INFORME DE EVALUACIÓN N° 328 -2020-MINEM/DGAAH/DEAH

Asunto : Evaluación del "Plan de Rehabilitación del Sitio Impactado S0104 (Botadero km 2)", presentado por la Dirección General de Hidrocarburos del Ministerio de Energía y Minas

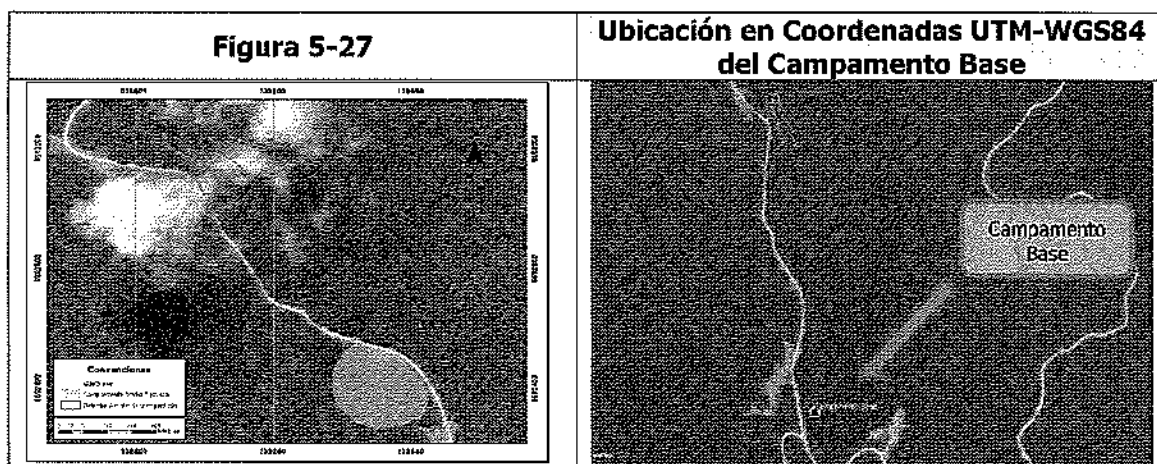
Observación N° 52

En el ítem 5.7.4 del PR del Sitio S0104 - "Plan de Habilitación de Campamentos" (Folios 487 al 490), la DGH desarrolló las medidas para la habilitación de campamentos; no obstante, de la revisión de dicho ítem, se advierte lo siguiente:

- En el ítem 5.7.4.3 del PR del Sitio S0104 - "Desarrollo del Plan de Habilitación de Campamentos" (Folio 488), la DGH indicó que "(...) Se deberá evitar la escorrentía de superficie en las áreas de mantenimiento o cerca de las fuentes potenciales de contaminación (...)"; no obstante, de la revisión de la información que obra en el Expediente, se advierte que no señaló las medidas a implementar para evitar la escorrentía de superficie en las áreas de mantenimiento y/o cerca de las fuentes potenciales de contaminación mencionadas.
- En el ítem 5.7.4.3 del PR del Sitio S0104 - "Desarrollo del Plan de Habilitación de Campamentos" (Folio 488), la DGH indicó que "(...) El lavado de maquinaria, reabastecimiento de combustible y cambio de aceite se deberán realizar en patios de máquinas impermeabilizados específicamente para este fin. (...)". No
